改善箇所説明図

アシストグリップ取付部のパネル

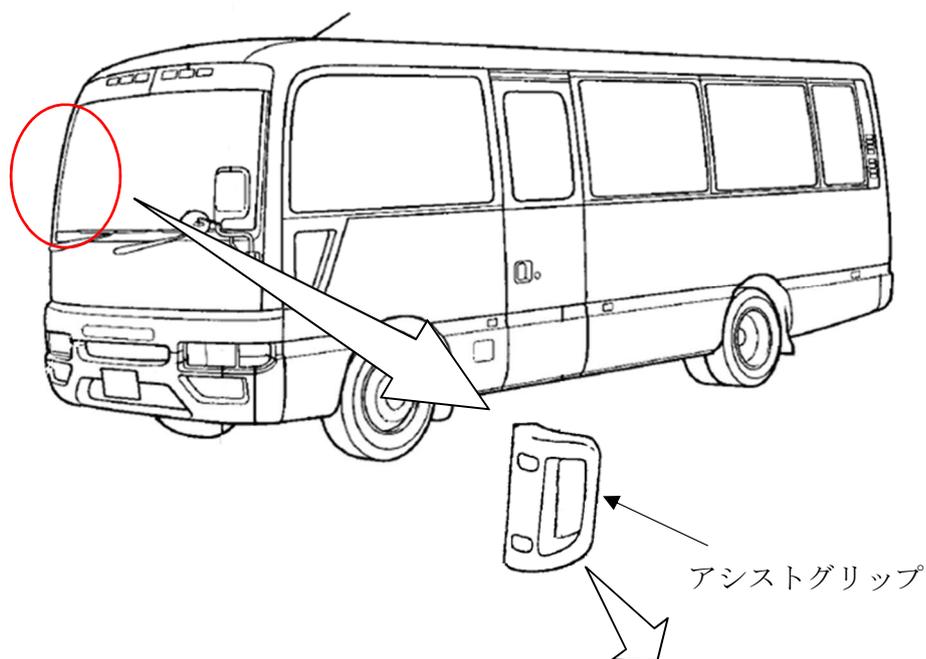
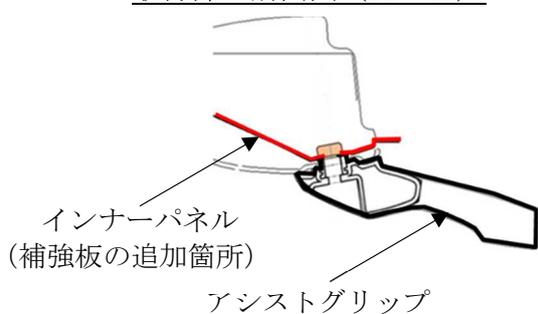
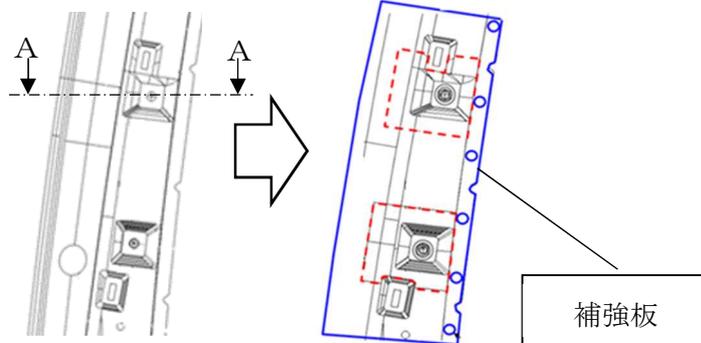
運転席のアシストグリップにおいて、取付部のパネルの強度が不足しているため、繰り返し使用することで、パネルに亀裂が入ることがある。そのため、そのままの状態で使用すると、運転者が乗り込む際にアシストグリップが外れ、最悪の場合、転倒するおそれがある。

補強板の追加

全車両、アシストグリップ取付部に補強板を追加する。
なお、改修用部品の準備に時間を要するため、暫定措置として、アシストグリップの使用に関する注意喚起を行うとともに、アシストグリップを取り外す。
